想定事故 1

伊方発電所3号炉に係る新規制基準適合性審査の視点及び確認事項（使用済燃料貯蔵槽における燃料損傷防止対策の有効性評価：想定事故1）

図 4.1.1 想定事故1の重大事故等対策の概略系統図

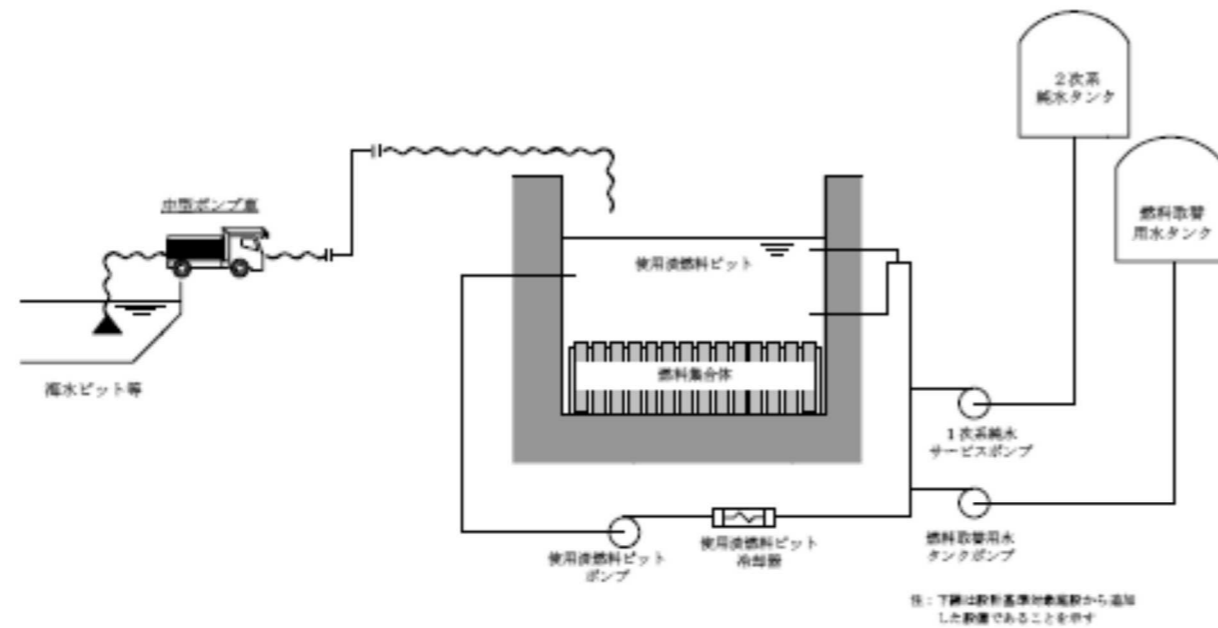
審査の視点及び確認事項	確認結果（伊方）
<p>を実施することになっている場合には、回復操作も含めていることを確認。</p>	<p>位計（AM）設置操作等が整備されていることを確認した。また、「技術的能力 1.13 重大事故等の収束に必要な水の供給手順等」において、2次系純水タンク、燃料取替用水タンクからの使用済燃料ピット注水操作等が整理されており、有効性評価で挙げられている手順は技術的能力で整備されている手順と整合していることを確認した。</p> <p>③ 上記①、②に示すとおり、有効性評価上は期待しない操作や、実際に行う安全機能の回復操作が含まれていることを確認した。</p>
<p>(vii) 上記の対策も含めて想定事故 2 における手順及びその着手の判断基準が「重大事故の発生及び拡大の防止に必要な措置を実施するために必要な技術的能力」と整合していることを確認する。</p>	<p>(vii) 上記(vi)で確認したとおり、本事故シーケンスグループにおける手順及びその着手の判断基準は、「実用発電用原子炉に係る発電用原子炉設置者の重大事故の発生及び拡大の防止に必要な措置を実施するために必要な技術的能力に係る審査基準に係る適合状況説明資料」の内容と整合が図られていることを確認した。また、その手順を踏まえて、使用する重大事故等対処設備（常設、可搬、計装）については、対策に必要な常設設備、可搬設備及びこれらに関連する計装設備が記載されている「表 4.1.1 想定事故 2 における重大事故等対策について」で明確にされていることを確認した。</p>
<p>(設置許可基準規則第 37 条 解釈)</p> <p>第37条（重大事故等の拡大の防止等） （炉心の著しい損傷の防止） 1-4 上記1-2(a)の「十分な対策が計画されており」とは、国内外の先進的な対策と同等のものが講じられていることをいう。 2) 対策について、国内外の先進的な対策と同等なものであるか。</p>	<p>※「使用済燃料貯蔵槽における燃料損傷防止対策の有効性評価」では要求されていない。</p>
<p>3) 対策の概略系統図は整理されているか。 (i) 対策の概略系統図において、対策に係る主要機器・配管・弁が明示されているか確認する。</p> <p>記載要領（例）</p> <ul style="list-style-type: none"> 有効性評価で期待する系統や設備等は太字で記載。 設計基準事故対処設備から追加した設備や機器は点線囲みで記載。なお、技術的能力や設備側で確認できれば、有効性評価の概略系統図で点線囲みされていなくてもよい。 	<p>(i) 使用済燃料ピットへの代替注水に関連する設備として、中型ポンプ車、海水ピット及びこれらを接続する配管が概略系統図に示されていることを確認した。</p>

図 4.1.2 想定事故1「使用済燃料ピット冷却機能及び注水機能の喪失」の対応手順の概要（想定事故1の事象進展）

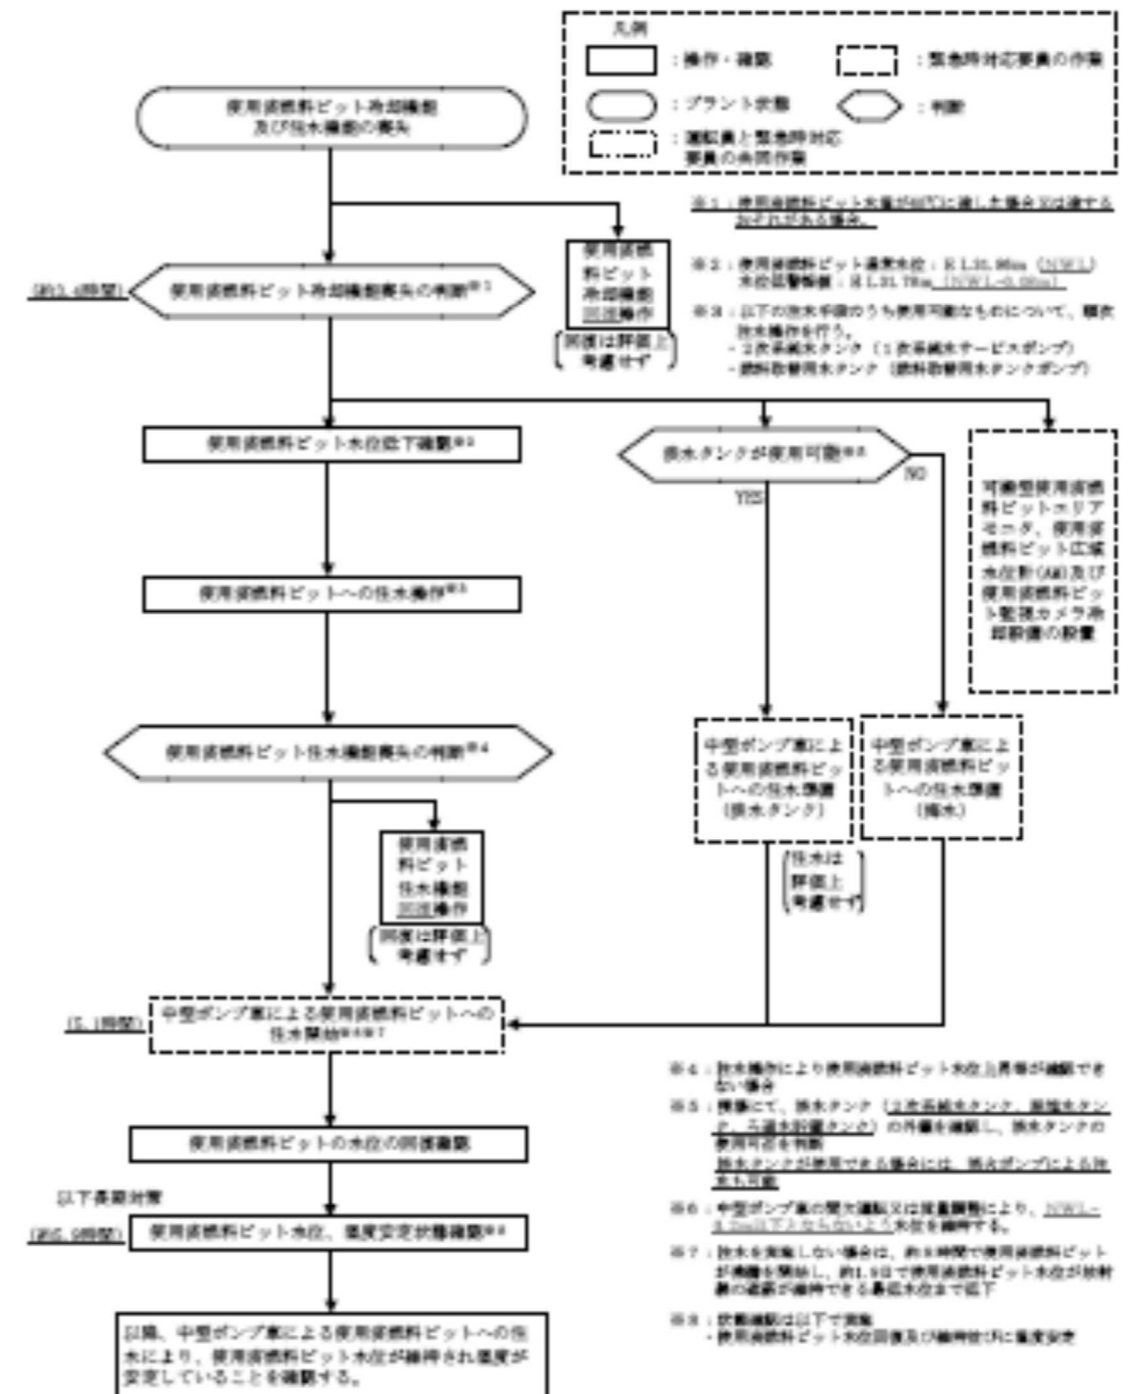
<p>4) 対応手順の概要は整理されているか。 (i) 対応手順の概要のフローチャートで、想定される事象進展や判断基準等との関係も含め、明確にされていることを確認する。 ① 対応手順の概要フロー等において、運転員等が判断に迷わないように、その手順着手の判断基準が明確にされていることを確認。</p> <p>記載要領（例）</p> <ul style="list-style-type: none"> 事故シーケンスの対応手順の概要（フロー）について、実際の手順上の 	<p>(i) 対応手順の概要フローについて、以下のとおり確認した。</p> <p>① 「図 4.2.2 想定事故 2「サイフォン現象等による使用済燃料ピット内の水の小規模な喪失」の対応手順の概要（想定事故 2 の事象進展）」において、想定される事象進展が明確にされるとともに事象進展に沿った判断項目、操作確認項目等が示されていること、解析上は期待しない操作も含めて対応手順の概要が整理されていることを確認した。</p>
